INFORME TECNICO N° 0112-2021-ANA-DCERH/WQQ

ASUNTO : Opinión favorable al Plan de Rehabilitación del Sitio Impactado S0113 (sitio 13) por Actividades de Hidrocarburos de la Cuenca del Río Corrientes, presentada por la Dirección General de Asuntos Ambientales de Hidrocarburos (DGAAH) del Ministerio de Energía y Minas (MEM)

REFERENCIA : Oficio N° 526-2021-MEM/DGAAH/DEAH

FECHA : San Isidro, 12 de noviembre de 2021

Figura 8. Ubicación geográfica de aforos

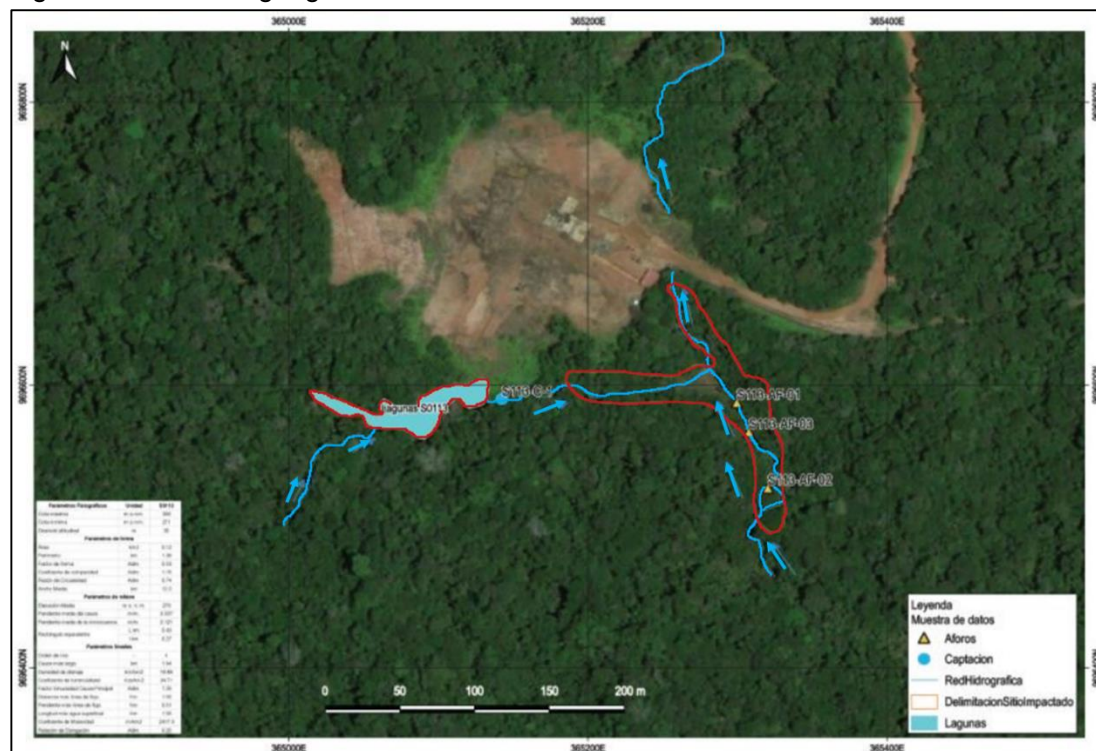
Al respecto, la descripción de los aforos S0113-AF-01, S0113-AF02 y S0113-AF03 no corresponde con la ubicación geográfica de las quebradas s/n: aguas arriba, intersección, entre otras (Figura 5). Asimismo, la dirección de flujo de las quebradas mostradas en el mapa 6.4.4, difiere del curso de agua de la quebrada mostrada en la figura 2-Obs-2b. adicionalmente, no describe la laguna ubicada al oeste del sitio impactado. Se advierte que todos los mapas mostrados en el PR del sitio S0113, contienen cursos de agua diferente al mostrado en el documento, levantamiento de observaciones. En ese sentido, debe corregir la información de las quebradas: ubicación, descripción, dirección, tanto en la descripción como en los mapas donde corresponda.

Observación subsanada

Figura 11. Modelo Conceptual S0113 para el escenario humano

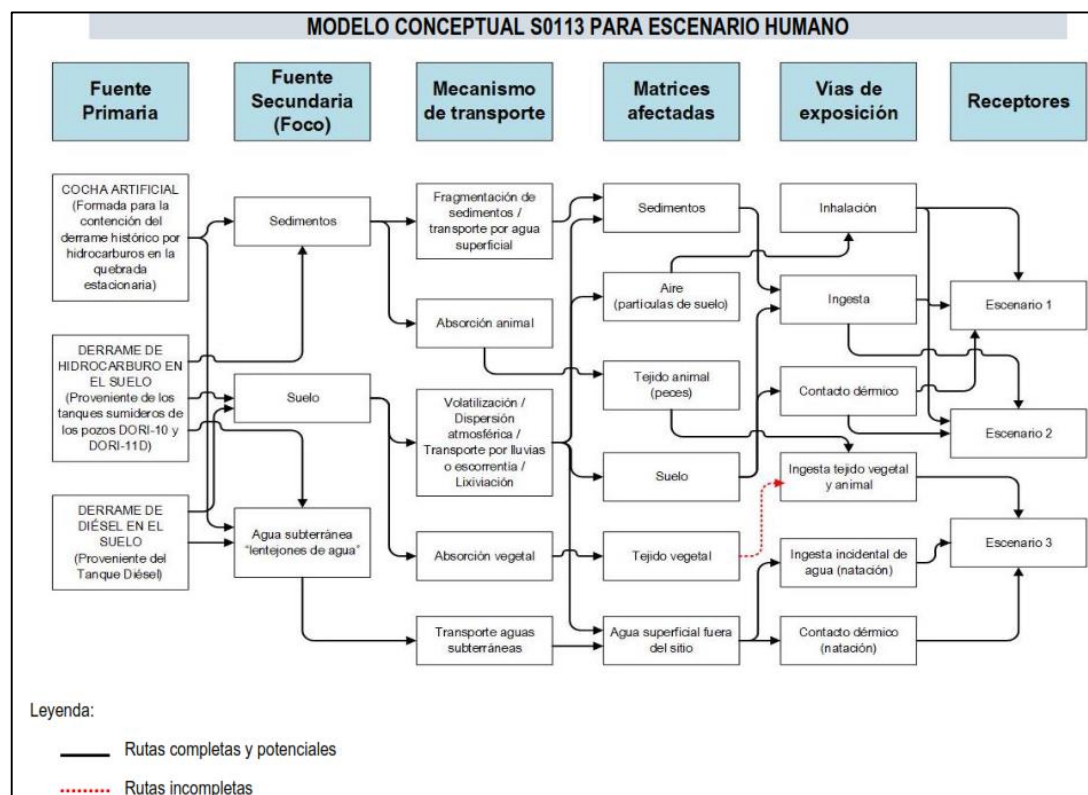
- a. Considerando lo solicitado en las observaciones N° 3, 4, 5 y 6, se deberá corregir el ítem 4.2.1 referente a los contaminantes de preocupación de agua superficial, agua subterránea y sedimentos. Además, revisar y corregir de ser el caso el modelo conceptual inicial del sitio.

Observación subsanada

Figura 13. Distancia del sitio de préstamo a quebrada S/N 2

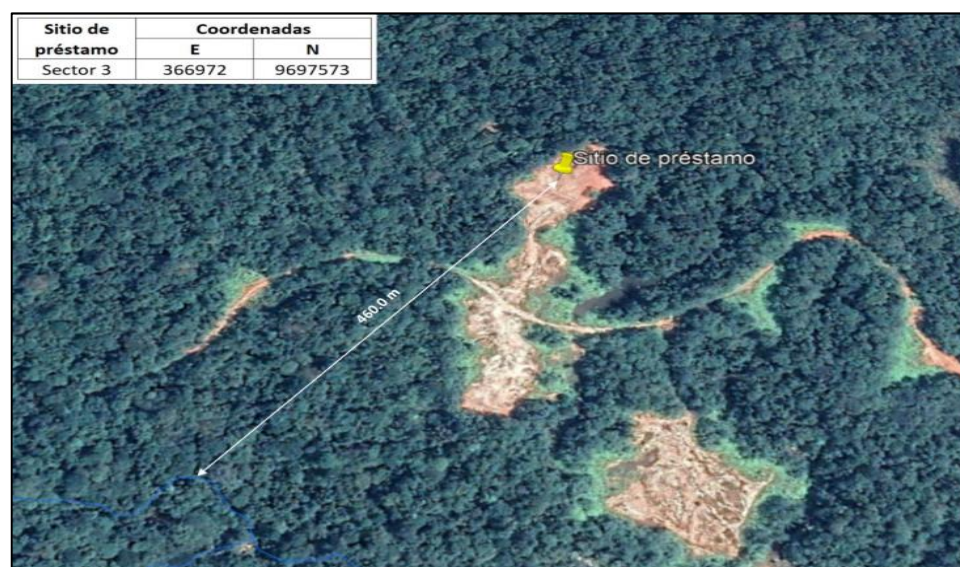
- b. Respecto al área de material préstamo, deberá indicarse el tipo de material a extraerse, el volumen del mismo (expresado en m^3) las coordenadas de los puntos de acceso y salida del cauce (expresado en base a coordenadas UTM) y sus respectivos planos a escala 1/5,000, ubicación de las instalaciones de clasificación y

Observación subsanada

Figura 16. Proceso de lavado de sedimentos en el sitio S0113

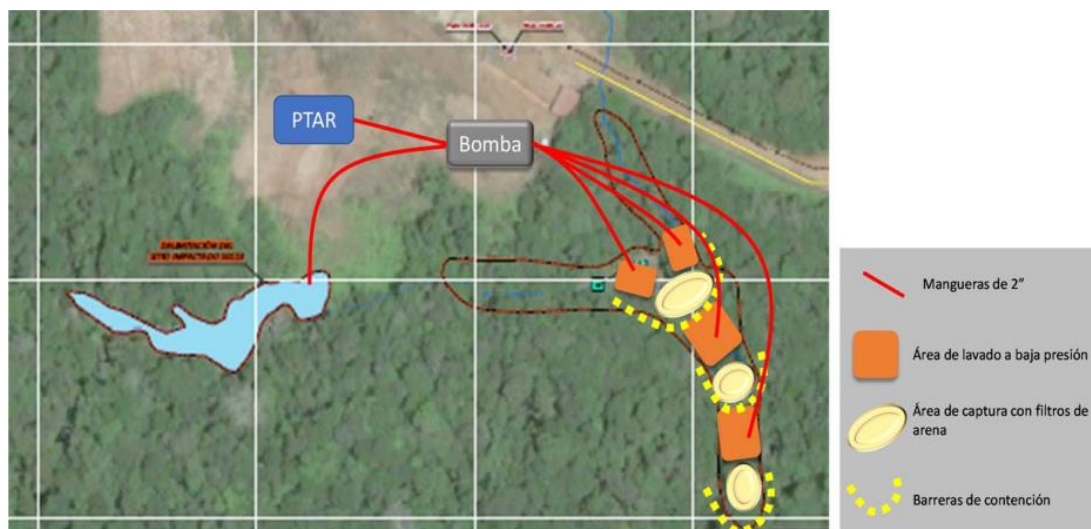
El titular indica que el método de intervención para esta matriz será a través del “lavado de sedimentos a baja presión con captura de sobrenadante con filtros de arena”. No generará un incremento en los sedimentos aguas abajo, que pudiera resultar preocupante. La quebrada es estacional y de muy bajo caudal, y su comportamiento es del tipo dendrítico y se mezcla a menudo con el suelo del sitio impactado, siendo difuso el límite entre una u otra matriz.

En segundo lugar, el lavado se realiza por pequeños sectores, para poder controlar la actividad de forma adecuada y segura. En tercer lugar, se colocarán barreras o membranas semipermeables oleofílicas para retener cualquier material que no haya sido captado por las trampas de arena. Se complementará este lavado a baja presión con la recolección manual (con palas) del material contaminado que se encuentre en los sedimentos (Figura 16). Por otro lado, los resultados de los análisis de laboratorio no arrojaron excedencias de contaminantes en sedimentos que pudieran ser transportados por las acciones de lavado. No obstante, se incorporará una captación de muestras de agua superficial aguas abajo del proceso para asegurar que no está ocurriendo un transporte de contaminantes durante el lavado.

Figura 17. Proceso de limpieza de sedimentos mediante retiro

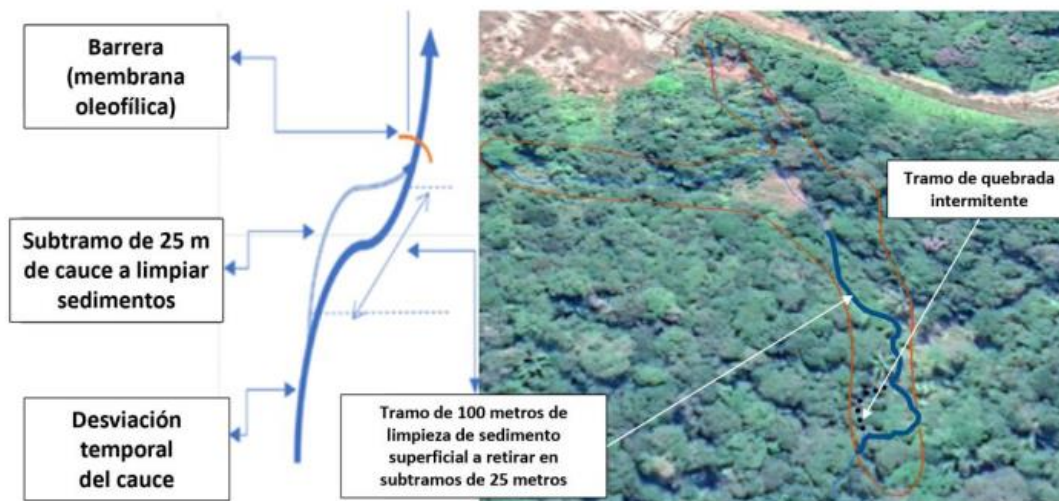
El titular modifica la metodología de remoción de sedimentos. Señala que no realizará el lavado de sedimentos, ahora retira y dispone el sedimento superficial en un compartimiento de aislamiento (Aislamiento con geomembrana). Se retirará un volumen de 16 m³ de sedimentos (100 m x 0.80 m x 0.20 m) de la quebrada. La limpieza se realizará en subtramos de 25 metros de longitud, de forma tal de controlar la actividad en forma adecuada y segura (Figura 17). Como medida de precaución y evitar transporte de sedimentos, se colocará una barrera provisional, utilizando

Observación subsanada
